Keuringsverslag van een elektrische laagspanning- en zeer lage spanningsinstallatie

NIET CONFORM

Straatnaam Brabantdam
Huisnummer 145
Busnummer
Postcode 9000
Gemeente Gent
Land België

Controlebezoek van een huishoudelijke installatie volgens (KB 08/09/2019) - AREI Boek 1- 6.5. en 8.2.2. en 4.2.4.3.
Spanning: 3N400V Meter / bord verbinding: 10 mm² Max beveiliging: 40 A

Afbeelding schakel- en verdeelbord:

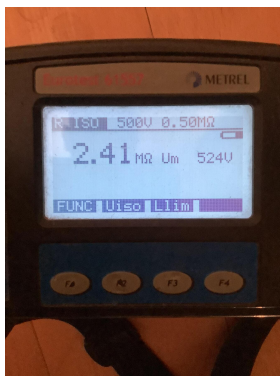
11.01 Eëndraadschema van de installatie is te voorzien en/of te vervolledigen. (Boek 1 Afdeling 2.12 - 2.13 en 3.1.2 en 9.1.2)

11.02 Situatieschema van de installatie is te voorzien en/of te vervolledigen. (Boek 1 Afdeling 2.12 - 2.13 en 3.1.2 en 9.1.2)

13.09 Een demonteerbaar aansluitstuk (aardingsonderbreker) moet steeds gemakkelijk bereikbaar zijn. (Boek 1 Onderafdeling 5.1.5.1. en 5.4.3.5.)

14.01 Hoofdequipotentiaal verbindingen dienen verwezenlijkt worden, ontbreken, zijn niet geel-groen, onvolledig, <6mm². (Boek 1 Onderafdeling 5.4.4.1. en 5.1.6.2)

18.08 De geleiders van het type VOB moeten in daarvoor bestemde buizen, kabelgoten geïnstalleerd worden. (Boek 1 Onderafdeling 5.2.9.3. en 5.2.9.6.)

18.11 De kabels van het type XVVB, VVB, XGB en/of C/VGVVB moeten mechanisch beschermd worden tot op minimale hoogte van 10cm boven vloemniveau. (Boek 1 Onderafdeling 5.2.1.5.)

18.13 Kabels van het type VTLmb, LMVVR, COAX, VVT zijn verboden en dienen vervangen te worden door een type conform Boek 1 Onderafdeling 5.2.1.2.

19.02 Schakelaar, contactdoos of aftakdoos herschikken en opnieuw bevestigen. (Boek 1 Onderafdeling 1.4.1.3.)

19.11 De beschermingsgraad (IP) van het elektrisch materiaal dat in de badkamer geplaatst is, moet aangepast zijn aan het volume waarin dit geïnstalleerd is. Afstanden elektrisch materiaal in volume 2 (>60cm) werden niet gerespecteerd.(Boek 1 Afdeling 5.1.4. en 7.1.)

19.13 Toestellen zonder bodem moeten bevestigd worden op aangepaste montageplaten. (Boek 1 Afdeling 5.1.4. en 5.3.5.2. en 5.3.5.4.)

De aarding van de stopcontacten zijn te herzien

De automaten moeten vervangen te zijn
